**PROJET DE CONSTRUCTION D'UN SITE SCOLAIRE A ATTIGNY
DANS LES PERIMETRES DE PROTECTION RAPPROCHEE DU
CAPTAGE D'EAU POTABLE DE LA COMMUNE D'ATTIGNY
(code d'identification national n°0109-3X-0005)**

**AVIS SUR LES PRINCIPES CONSTRUCTIFS DU PROJET
AVIS SUR LA GESTION DES EAUX PLUVIALES ENVISAGEE**

**EXPERTISE D'HYDROGEOLOGUE AGREE
EN MATIERE D'HYGIENE PUBLIQUE**

le 20 novembre 2011

Nota : les traits en vert pointillé représentent les noues

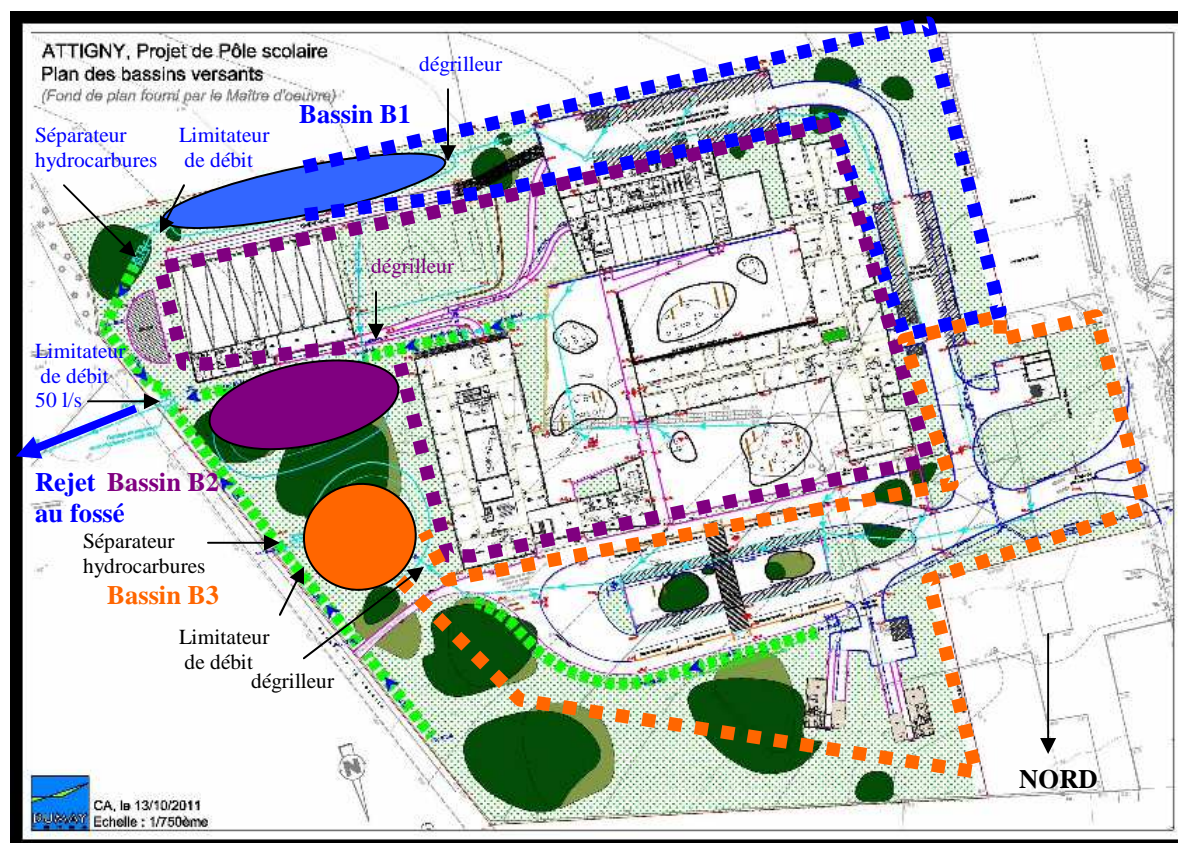
- 1) Les niveaux des fonds de chaque bassin seront fixés afin qu'ils se trouvent au dessus du niveau de la nappe en hautes eaux (*conserver au minimum de l'ordre d'un mètre entre les deux niveaux*). Le fond des trois bassins sera étanché par une géomembrane ou une couche d'argile reconstituée reposant sur une couche de matériaux perméables et/ou de drains permettant d'éviter la poussée sur l'écran imperméable liée à la remontée de la nappe en période de hautes eaux.
- 2) Les noues en amont des bassins auront une profondeur limitée à quelques décimètres et seront dotées d'une pente limitant les stagnations d'eau. Les noues pourront être simplement enherbées sans obligation d'étanchement.
